Consiglio Superiore dei Lavori Pubblici

N° 101/2013 del protocollo

OGGETTO: AUTORITA' PORTUALE DI PIOMBINO "Interventi Infrastrutturali anche a carattere ambientale in attuazione del Nuovo PRP per il rilancio della competitività Industriale e Portuale del Porto di Piombino" Progetto Definitivo

Figura 3 Intervento di consolidamento proposto

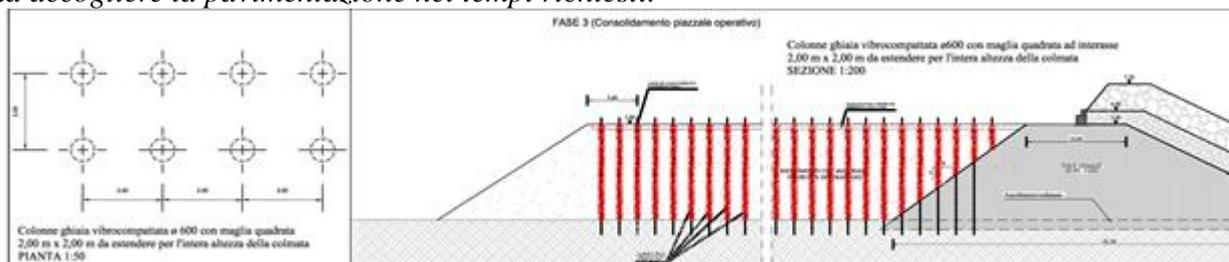
Il trattamento va esteso per almeno tre colonne oltre il limite dell'area da pavimentare, così da mitigare l'influenza dei cedimenti della porzione della colmata non consolidata sulla pavimentazione.

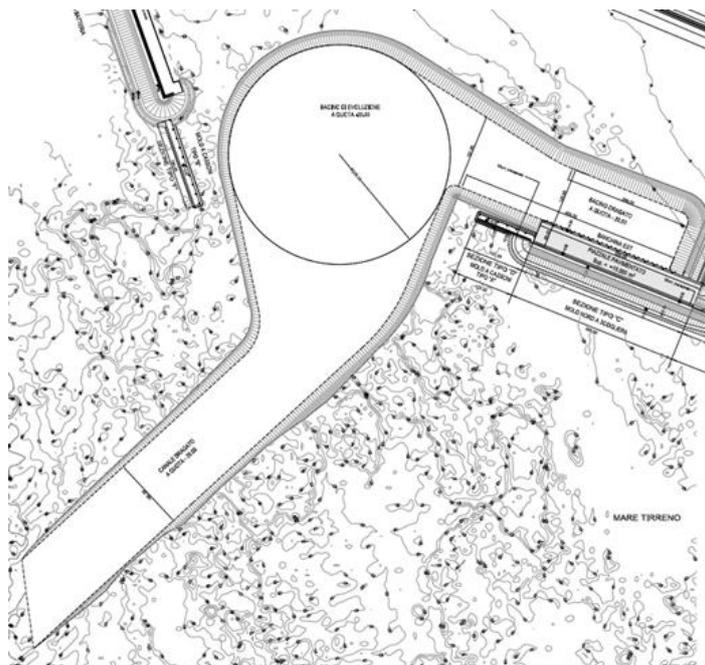
Dall'esame degli elaborati si evince che il progettato prolungamento della diga foranea MOLO Batteria a cassoni prevede una soluzione di continuità tra la vecchia diga e la parte nuova; la realizzazione della chiusura del varco è rimandata ad un successivo appalto non definito.

Nella "Relazione di calcolo dighe a cassoni" è previsto l'innesto di cassoni sulla testata a scogliera ma nel progetto non sono illustrate le modalità con le quali avverrebbe tale innesto né i tempi di tale intervento. Non si evince quindi in che modo è assicurata la stabilità, la sicurezza e la continuità tra le due opere, rispettivamente a gettata e a parete verticale, e quanto la soluzione di continuità tra le due opere possa incidere sulla sicurezza della navigazione nelle aree immediatamente a ridosso della diga anche per naviglio minore.

Tale carenza del progetto definitivo proviene da una voluta esclusione, per diversi motivi, operata dalla A.P dal progetto preliminare di tale opera di congiunzione.
